## **Vec: Námietky k umiestneniu stavby “Obytný súbor Dolný Slanec”**

V zmysle §36 ods. 1 až 3 zákona č. 50/1976 Zb. o územnom plánovaní a stavebnom poriadku (ďalej “stavebný zákon”) v znení neskorších predpisov a § 33 ods. 2 zákona č. 71/1967 Zb. o správnom konaní (ďalej “správny poriadok”) v znení neskorších predpisov týmto vznášame tieto pripomienky/námietky a požadujeme aj doplnenie podkladov v zmysle oznámenia č. 77141/19/2018/UPSP-PR – Obytný súbor Dolný Slanec, Bratislava Rača.

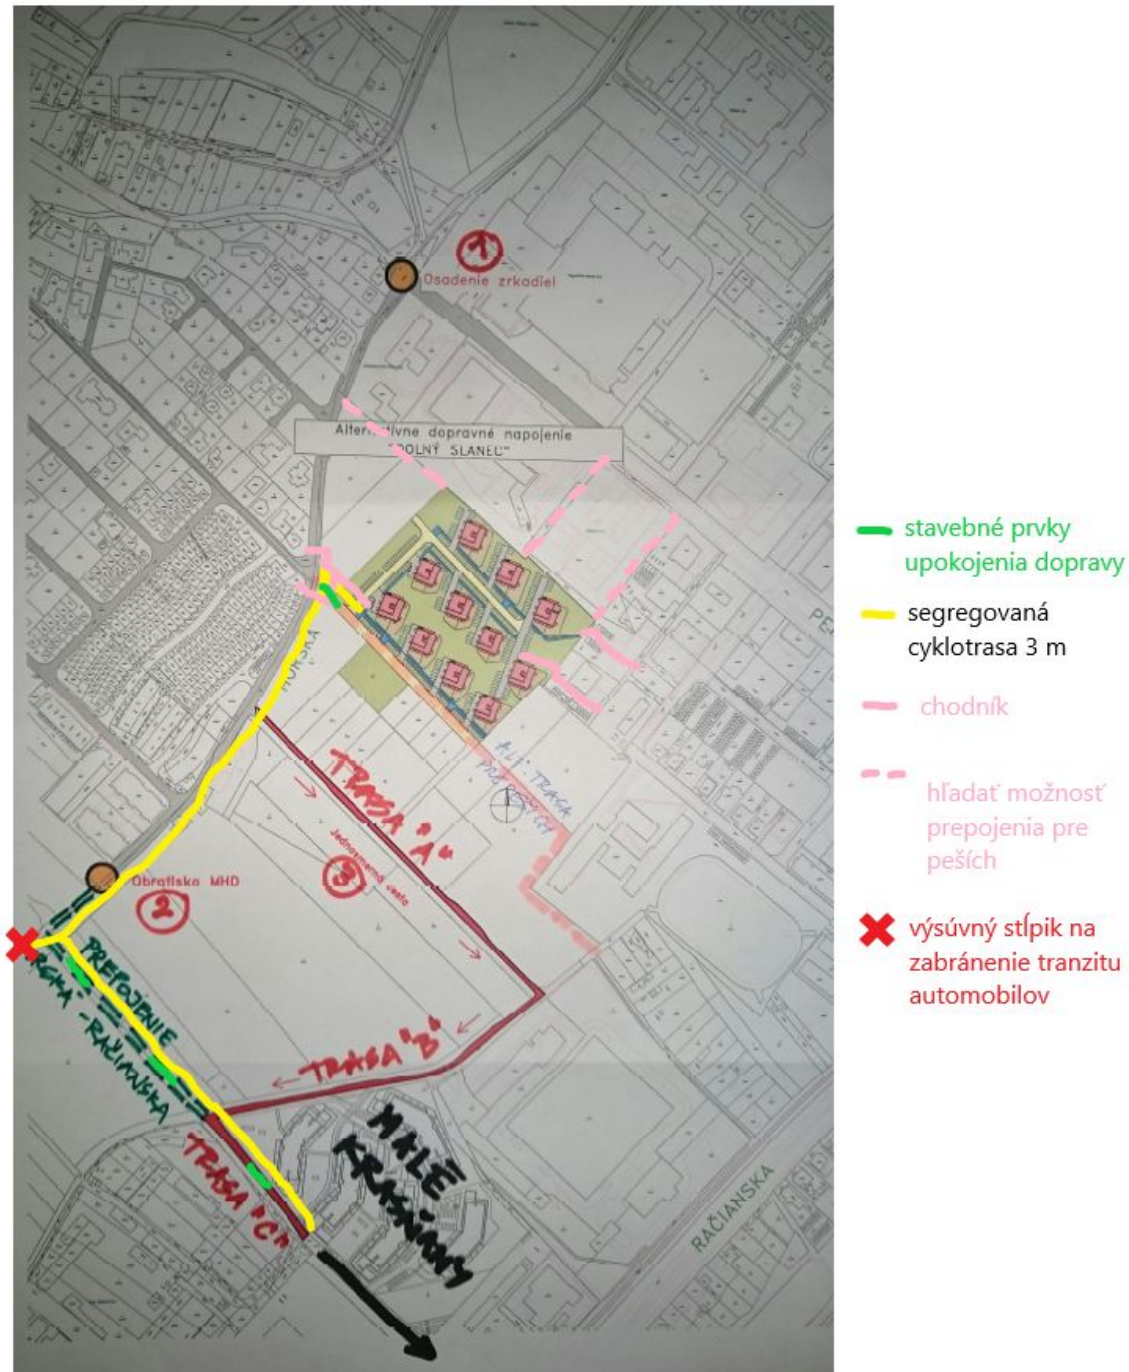
**Vysvetlenie:** Cyklotrasa R33 vedie po Horskej ulici a nesúvisí s prepojením ulíc Račianska - Horská. Cyklotrasa R33 je vedená v Územnom generely dopravy hl. mesta (ÚGD BA) ako hlavná mestská cyklotrasa (raidála), pričom práve ÚGD BA je podkladom na aktualizáciu ÚP. Magistrát hl. mesta navyše ignoruje nadradený územný plán BSK, kde je cyklotrasa vedená ako veľmi významná - národného charakteru.

**Námietka:** Magistrát používa dvojaký meter pre rôzne typy infraštruktúry. V bode 1 Magistrát obahuje cestnú komunikáciu, ktorá nie je cesta v ÚP, ale zároveň v bode 2 píše, že síce ÚGD BA (ktorý je podkladom pre aktualizáciu ÚP) síce je uvedená cyklotrasa R33, ale že pre nich je záväzná len to čo je v ÚP. Ignoruje pritom fakt, že cyklotrasa na Horskej ulici je národného významu a je obsiahnutá v územnom pláne BSK.

Žiadame vybudovanie bezpečnej segregovanej cyklotrasy R33 na Horskej ulici šírky 3 m v zmysle TP085 a STN 73 6110 vo všetkých úsekoch, v ktorých dôjde k zaťaženiu cestnej komunikácie Horská motorovými stavbou “Obytný súbor Dolný Slanec” a teda k zníženiu bezpečnosti cyklistov v hlavnom dopravnom priestore - t.j. v úseku Pecná cesta - Na Slanci (ak bude automobilová doprava vedená cez Pecnú cestu) a/alebo v úzku Na Slanci - Malokrasňanská (ak má byť automobilová doprava vedená podľa bodu 1 v rozpore s ÚP cez vinohrad a Malokrasňanskú ul.) a to vrátane všetkých križovatiek.
